vorherige Seite: 2							Kunde			Projektbeschreibung			Blattbeschreibung			nächste Seite: 4		
Zustand	Änderung	Datum	Name	Projekt	Datum	Name	Prof. IWP			VS Schleusentore			Tor 1 +			Proj.-Nr.:		
		28.04.2022		Bearb.	28.04.2022	Münzer	Versuchsfeld						Anlage: =					
				Gepr.			Halle E						Ort: +					
				Norm			Urspr.			Ers.f			Standort			Zeichng.-Nr.:		
													Ers.d			Blatt: 3		
																von 11/09

vorherige Seite: 3			Kunde			Projektbeschreibung			Blattbeschreibung			nächste Seite: 5				
Zustand	Änderung	Datum	Name	Projekt	Datum	Name	Prof. IWP	VS Schleusentore			Tor 2		Proj.-Nr.:		Anlage: =	
		23.03.2022		Bearb.	23.03.2022	Münzer	Versuchsfeld				VS Schleusentore		Ort: +			
				Gepr.			Halle E				Standort		Zeichng.-Nr.:		Blatt: 4	
				Norm			Urspr.	Ers.f			Ers.d				von 1/8

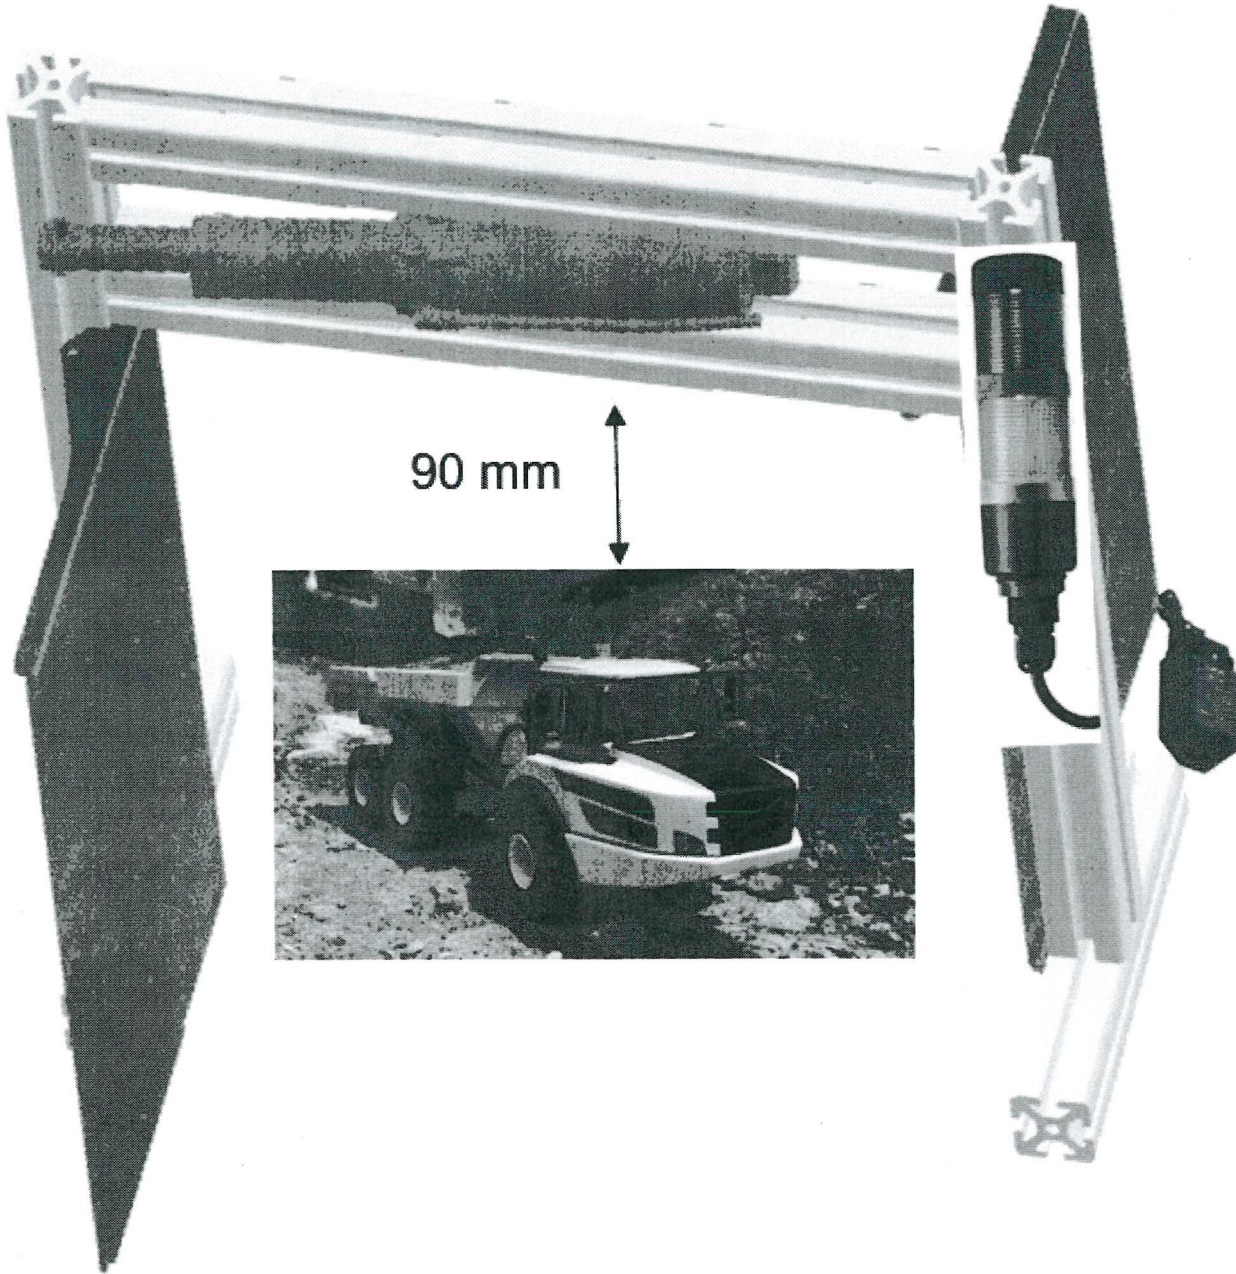
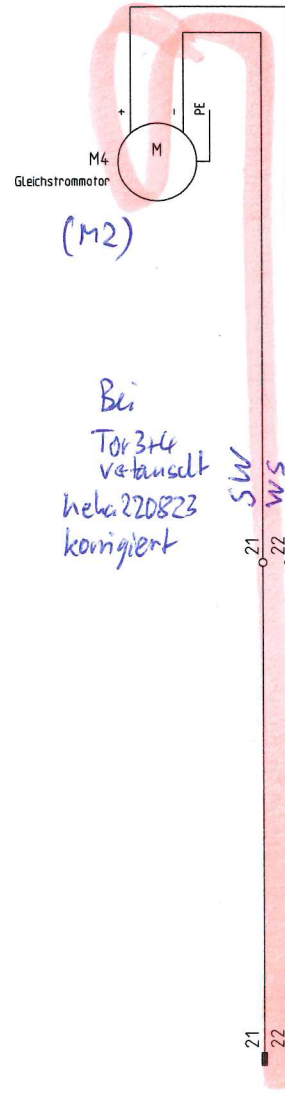
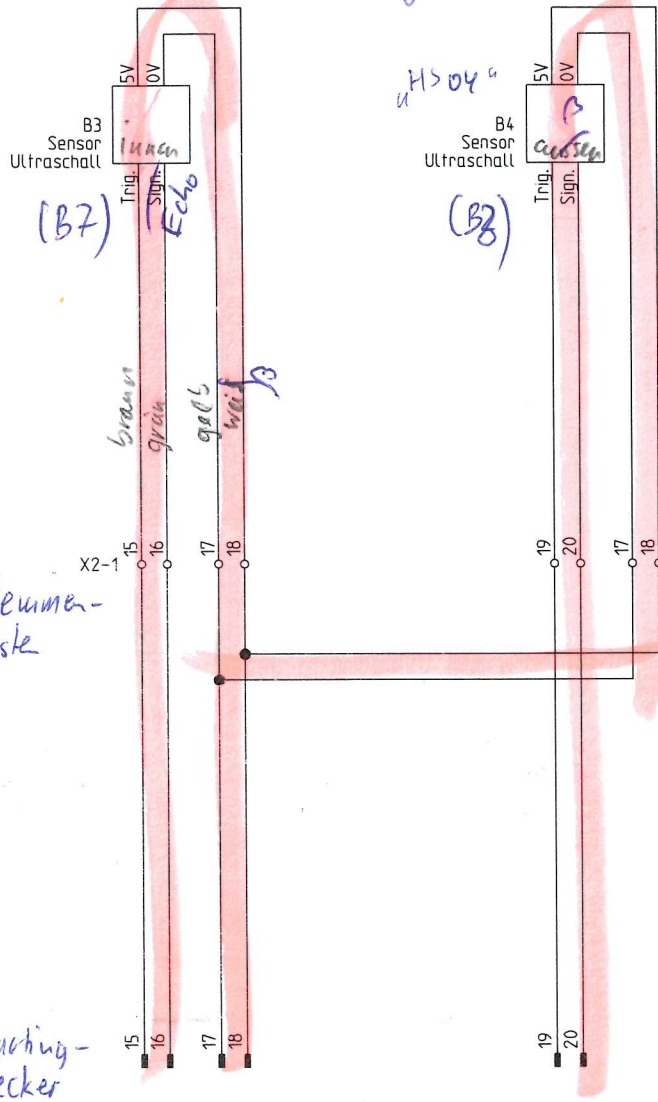
Bei Tor 3H verwechselt heba 220823 korrigiert

Beim 1. Mal verkehrt herum vorgefunden, heba 220818 Alles korrigiert!

Zur Serienterminierung genügt quellenseitig 100Ω und senkenseitig (sicherheitsshalber) 5,6 kΩ. Das spart die geschonte Motorsteuerleitung

Bei Tor 3+4 vertauscht: heba 220823 korrigiert

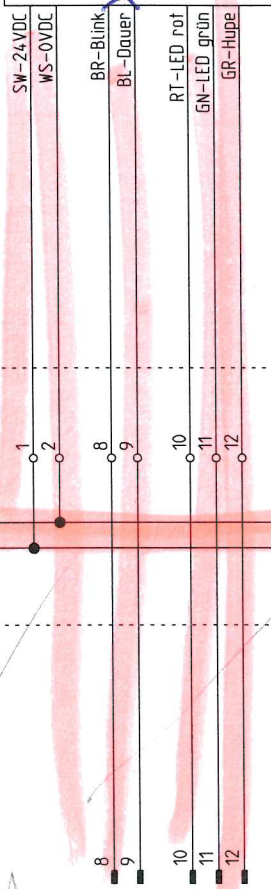
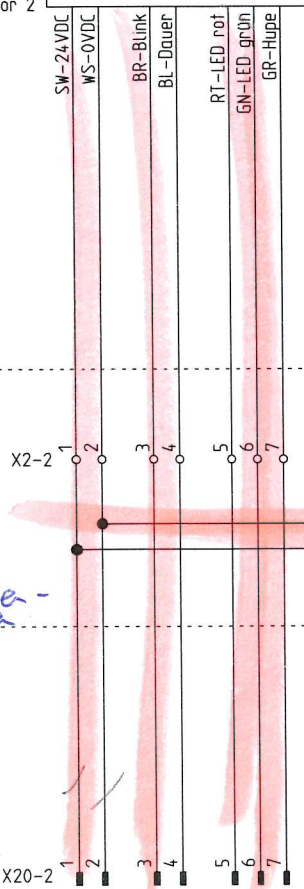
keine innere Verbindung
vmtl links
